*Oggetto:* [ID: 9588] Comuni di Montalto di Castro e Canino (VT) - "Parco Eolico "Sibilla" costituito da 9 aerogeneratori della potenza di 7,2 MW ciascuno, per una potenza complessiva di 64,80 MW, da installare nei comuni di Montalto di Castro (VT) e Canino (VT) in località "Parco San Nicola e Villa Abbado", con opere di connessione alla rete di trasmissione nazionale ricadenti nel comune di Manciano (GR) in località "Cerquanella", proposto da Sibilla Wind s.r.l."

Procedura di valutazione di impatto ambientale ai sensi dell'art.23 del D.Lgs.n.152/2006

**RICHIESTA INTEGRAZIONI DOCUMENTALI DEL MINISTERO DELLA CULTURA**

**Fig. 2** Sovrapposizione delle opere di progetto alle TAV. A e TAV. B del PTFR Lazio (cfr. elaborati IT-VESSIB-TEN-PAE-DW-04.R00; IT-VESSIB-TEN-PAE-DW-05.R00)

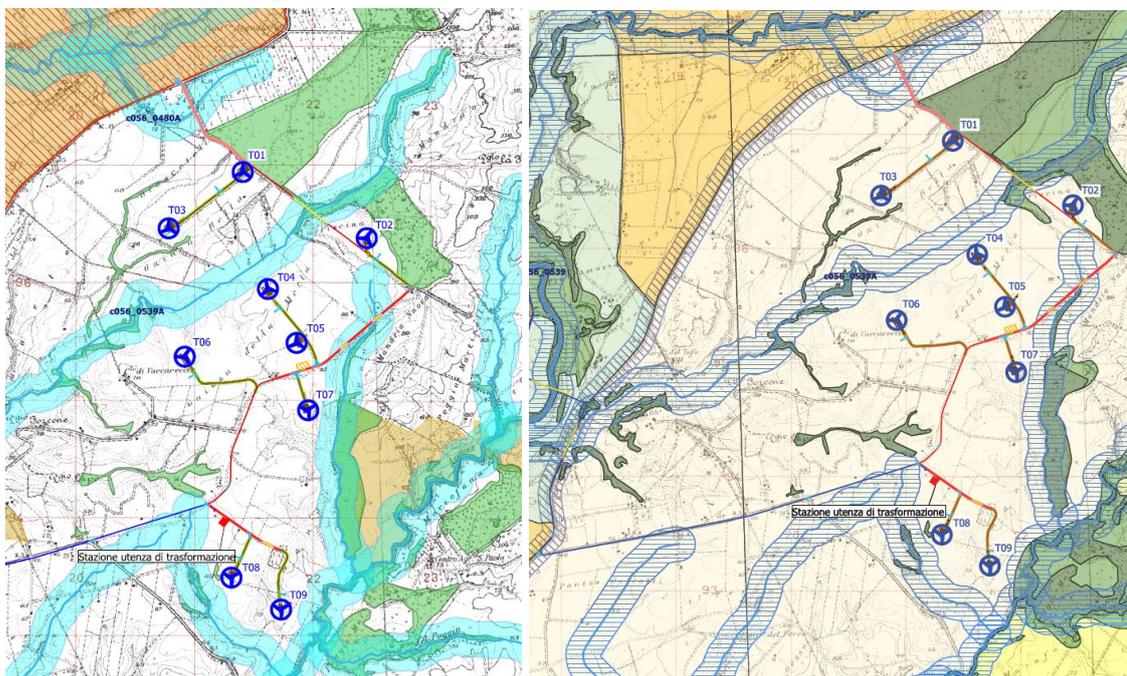
Relativamente all'interferenza con il PTPR approvato con DCR.n.5 del 21.04.2021 pubblicato sul BUR n.56 del 10.06.2021, si segnala che il cavidotto di progetto risulta interferire direttamente aree gravate da tutela paesaggistica ai sensi della Parte III del D.Lgs.n.42/2004 (di seguito Codice), in particolare con i "beni paesaggistici", individuati sulla TAV. B del PTPR come:

- beni dichiarativi come "immobili e aree di notevole interesse pubblico" ai sensi dell'art. 134, co.1 lett.e) e dell'art.136, co.1 lett.c) e d) del Codice;
- beni tutelati "ope legis" ai sensi dell'art. 134, co.1 lett.b) e art.142, co.1, del Codice:
  - o *lett. c) "Protezione dei fiumi, torrenti, corsi d'acqua" - art.36 delle norme del PTPR. (Fiume Fiora, del Fosso di Campomorto);*
  - o *lett. g) "Protezione delle aree boscate" - art. 39 delle norme tecniche del PTPR;*
  - o *lett. m) "Protezione delle zone di interesse archeologico" - art. 42 delle norme tecniche del PTPR;*

In relazione alla TAV.A del PTPR, si segnala la prossimità delle opere al percorso panoramico SP312 "Strada Regionale Castrense", bene disciplinato dall'Art. 50 delle norme del PTPR "Salvaguardia delle visuali."
